INFORMATION TECHNIQUE

TI2919

SiLine GF / série X GF

Nouveau casier de produits étroit

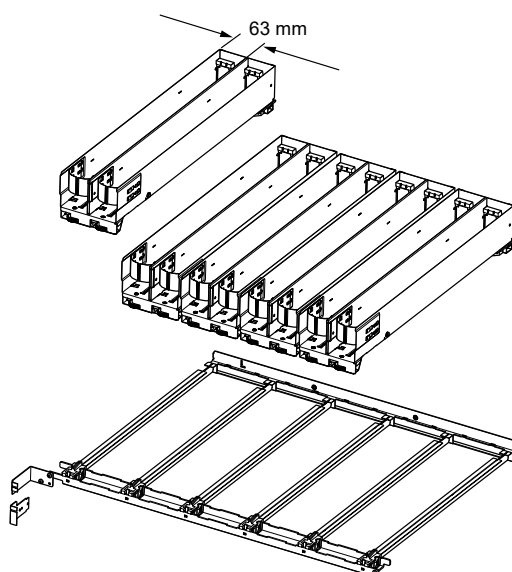
Fidèles à notre politique d'optimisation de nos produits, nous avons développé un casier de produits plus étroit pour les machines de la série X GF et de la SiLine GF. Ce casier a une largeur maximale de 63 mm par sélection et donc grâce à cela il est possible de rajouter une sélection par plateau si des produits très minces comme les canettes très étroites de 0,25 l ou les canettes étroites de 0,33 l sont vendues. Il s'ensuit que la machine peut ainsi vendre plus de variétés de produits et que sa capacité en est augmentée.

Vous pouvez de plus ajouter plus de sélections par plateau avec les kits de modification suivants.

Veillez de plus noter que ce nouveau bloc confiseur plus étroit sera soutenu par les versions de logiciels suivantes :
